INFORME DE CONTROL ESPECÍFICO N° 005-2022-2-0388-SCE

SERVICIO DE CONTROL ESPECÍFICO A HECHOS CON PRESUNTA IRREGULARIDAD MUNICIPALIDAD DISTRITAL DE MEGANTONI MEGANTONI, LA CONVENCIÓN, CUSCO.

"IOARR: CONSTRUCCIÓN DE AMBIENTE COMPLEMENTARIO; ADQUISICIÓN DE EQUIPAMIENTO DE AMBIENTES COMPLEMENTARIOS; EN EL (LA) EE.SS. DE KIRIGUETI - ECHARATE - DISTRITO DE MEGANTONI, PROVINCIA DE LA CONVENCIÓN, DEPARTAMENTO DEL CUSCO"

IMAGEN N° 1
PLANO DE UBICACIÓN DE ACUERDO A LA IOARR

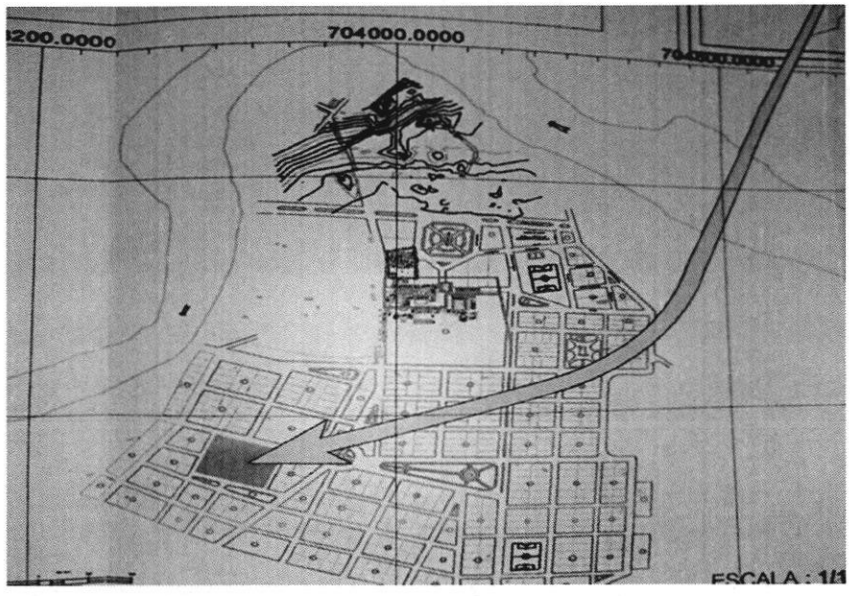
Sobre el particular, la IOARR, no identifica la ubicación exacta de la inversión; en la Memoria Descriptiva del numeral 3. Ubicación del Proyecto, indica como zona la Comunidad Nativa de Camisea existiendo un error textual y en la parte gráfica se presenta el Plano PU-01 avalado por la Ing. Flor Cárdenas Campana con CIP N° 177088, indicando la ubicación del terreno donde se desarrollará la intervención, lo que podemos apreciar en la siguiente imagen:

IMAGEN N° 8
VISTA SATELITAL DE LA UBICACIÓN DEL TERRENO PARA LA IMPLEMENTACIÓN DEL EESS KIRIGUETI, EN REFERENCIA A LA UBICACIÓN ACTUAL

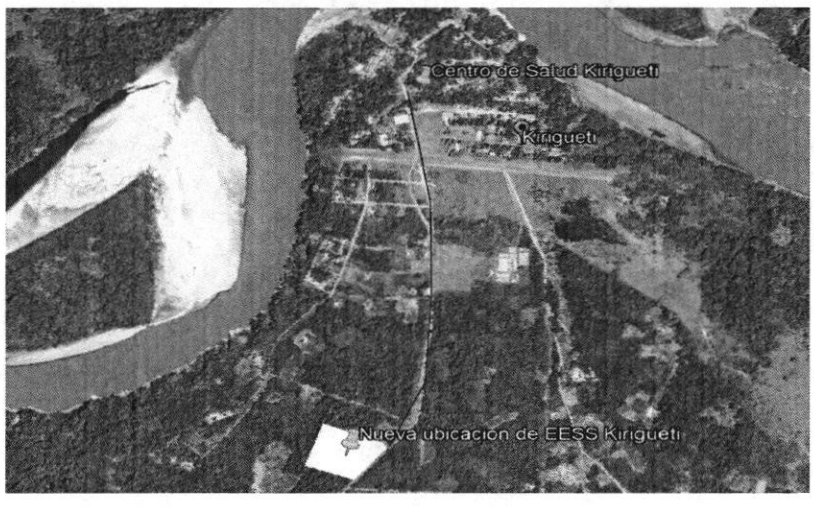
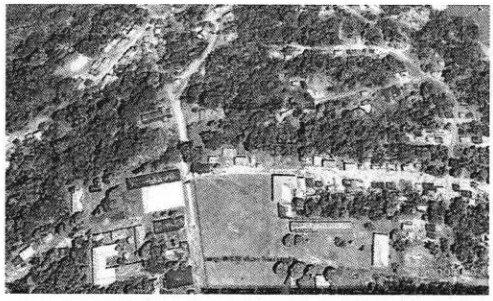
La disposición de terreno planteada para la implementación de la IOARR se observa que esta se encuentra a 730.67 metros aproximadamente de distancia de la ubicación actual del EESS Kirigueti que se encuentra en funcionamiento, generando que el EE.SS. de Kirigueti no se encuentre articulado, afectando la operatividad de dicho establecimiento de salud, a continuación se muestran las imágenes siguientes:

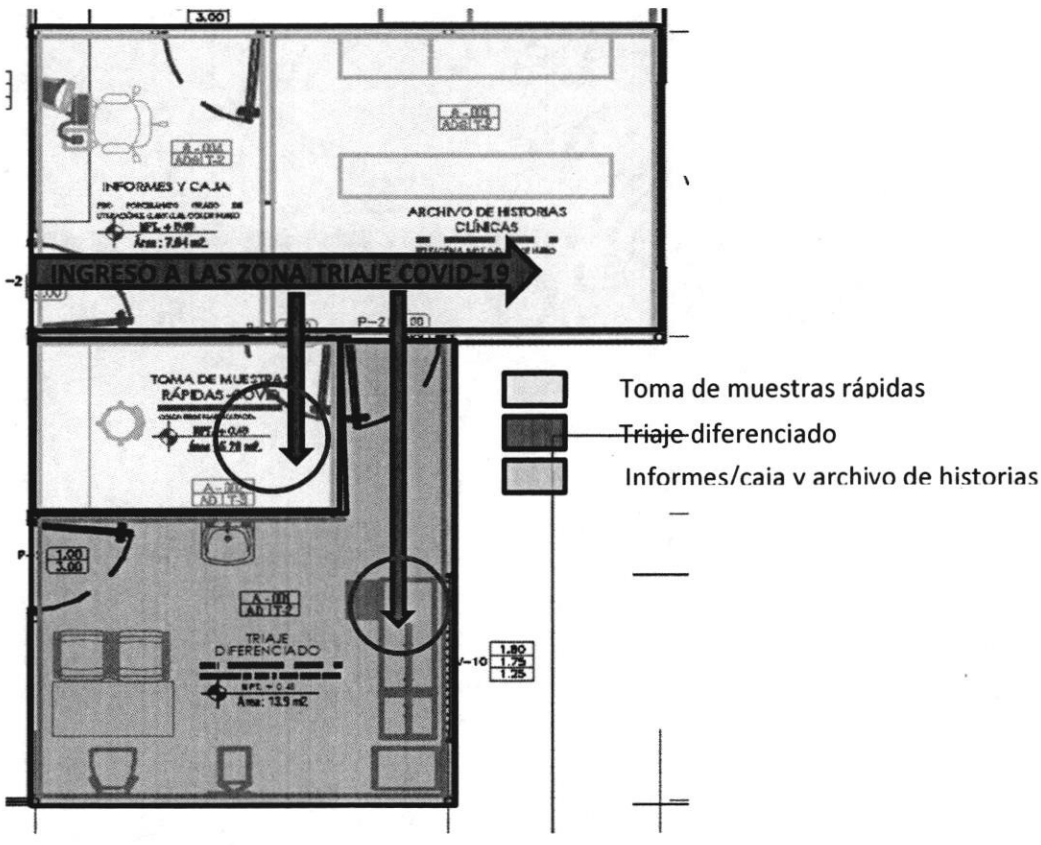
- **Atención inicial de urgencias y emergencias por personal de salud no médico:** Al respecto la inversión propone la implementación de una unidad destinada a la evaluación y atención inicial de urgencias y emergencias, conformado por un espacio para tópico de urgencias y emergencias, así como áreas de observación para varones, mujeres y niños, articulándose con el establecimiento de salud a través de un pasillo de circulación principal, como se puede apreciar en la siguiente imagen:

Por otro lado, respecto a la sala de observación, se evidencia que este espacio no cuenta con toma murales para oxígeno y vacío en las partes posteriores de las camas; así como un servicio higiénico

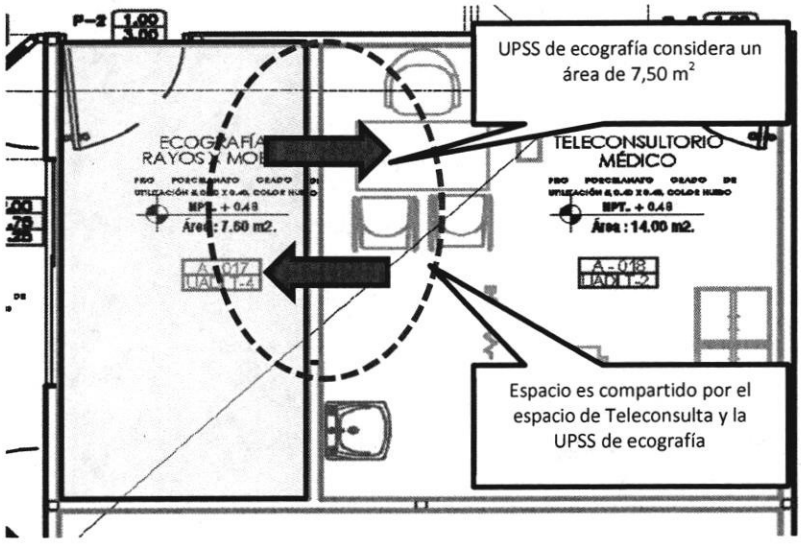
TRIAJE DIFERENCIADO Y TOMA DE MUESTRAS RÀPIDAS-COVID 19: Respecto a estas áreas, el proyecto establece un espacios de triaje diferenciado y un espacios de toma de muestras COVID-19, sin embargo, se evidencia deficiencias respecto a los flujos de circulación interna personal médico y pacientes, ya que para ingresar a los espacios de toma de muestras COVID-19 y triaje diferenciado se propone hacer uso de los espacios contiguos de informes/caja y archivo de historias clínicas; originando una posible contaminación cruzada debido al cruce de circulaciones entre personal médico, pacientes y personal de apoyo. Lo descrito se puede apreciar a continuación:

Sobre el particular, los "Lineamientos Técnicos Generales de Expansión de la Capacidad de Atención Clínica Ante el Estado de Emergencia Nacional por la Graves Circunstancias que Afectan la Vida de la Nación a Consecuencia del Brote del COVID-19"[12] establece que la configuración para la zona de triaje de pacientes con síntomas respiratorias COVID-19, debería establecer un recorrido específico para el flujo del personal a fin de evitar el riesgo de infección cruzada con pacientes, de igual manera el flujo de pacientes deberá de tener un recorrido específico a fin de evitar la infección cruzada con el personal de la zona de triaje. Asimismo, se debería de considerar flujos específicos para el personal de servicio de apoyo y de ambulancias.

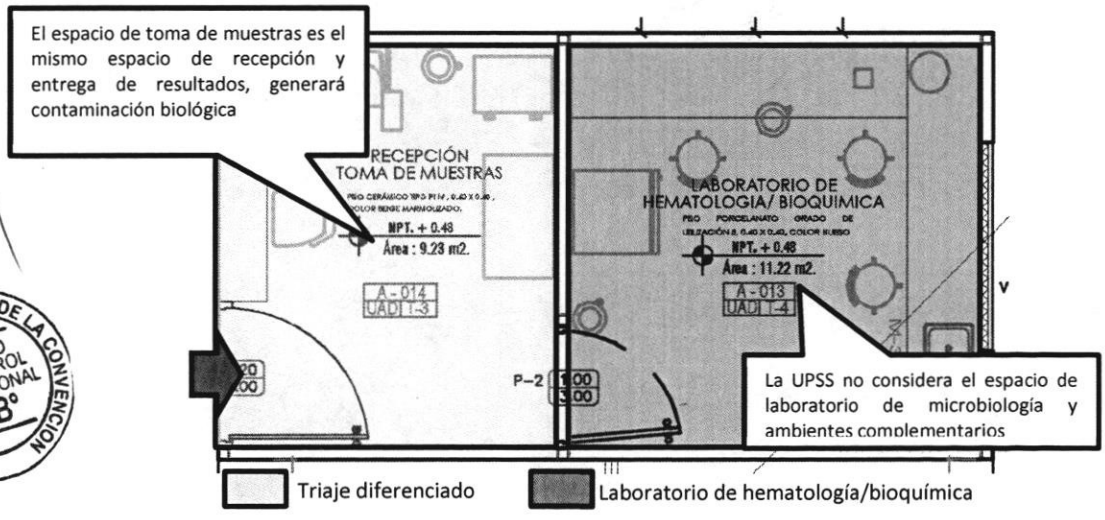
RESPECTO A LA UPSS DE PATOLOGIA CLÍNICA: El proyecto plantea los espacios de recepción de toma de muestras y laboratorio de hematología/bioquímica, con área en conjunto de 20,45 m². Sin embargo, no se ha considerado ambientes destinados al desarrollo de procedimientos de laboratorio clínico, así como ambientes complementarios (sala de espera, recepción de muestras y entrega de resultado, lavado, desinfección entre otros) necesarios para lograr una prestación integral del servicio,

Por otro lado, con respecto al tema de bioseguridad, no se advierte la implementación de un sistema de presión negativa con respecto al exterior (pasillos u otras zonas de la UPSS) a fin de lograr un flujo de aire desde las zonas menos contaminadas hacia las zonas de mayor riesgo de contaminación. De igual manera, no se observa la existencia ventanas fijas en el laboratorio ello con el objetivo de mantener la presión negativa.

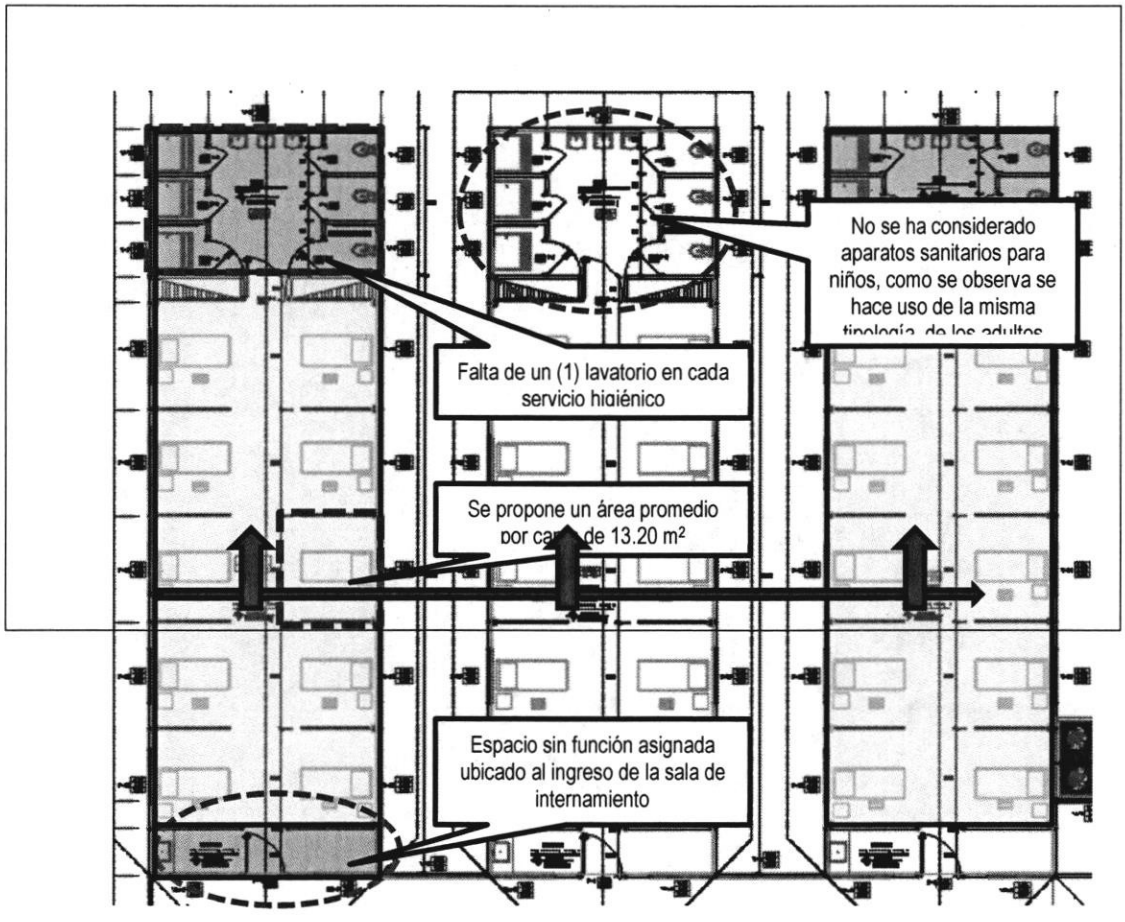
Por otro lado, de la revisión efectuada al planteamiento arquitectónico de la UPSS, se evidenció que no se ha considerado las áreas destinadas para el trabajo limpio y el trabajo sucio, repostería, cuarto séptico, almacén de equipos y estacionamiento de camillas y sillas de ruedas, siendo estos ambientes complementarios necesarios para lograr el funcionamiento óptimo de la UPSS.

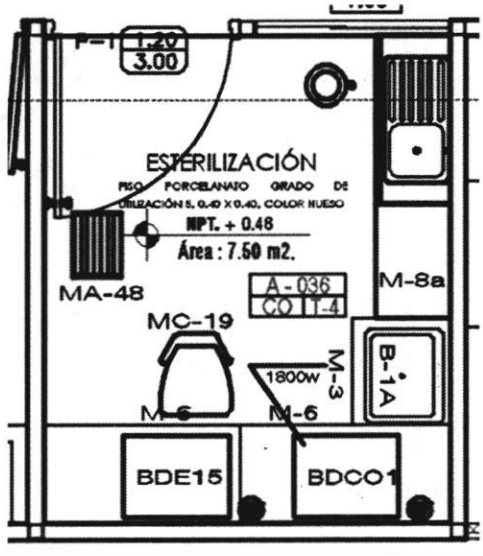
UPSS DE DESINFECCIÓN Y ESTERILIZACIÓN: Sobre el particular, la UPSS se encuentra ubicada de manera contigua al ambiente de "lavachatas" y "cuarto de limpieza" frente a salas de internamiento; al respecto la normativa de salud vigente establece que la ubicación debería de ser contigua al tópico de atención de urgencias y emergencias, diferenciando varias zonas de trabajo y manteniendo un flujo unidireccional debido a la manipulación de materiales biocontaminados que llegan a esta unidad. Asimismo, el proyecto plantea un área de 7,50 m² para su funcionamiento; sin embargo, la normativa de salud considera que esta Unidad debería de tener un área aproximada de 43,00 m², distribuidos de la siguiente manera:

Por consiguiente, esta UPSS no cumple con los espacios complementarios, así como el área establecida en la normativa de salud vigente.
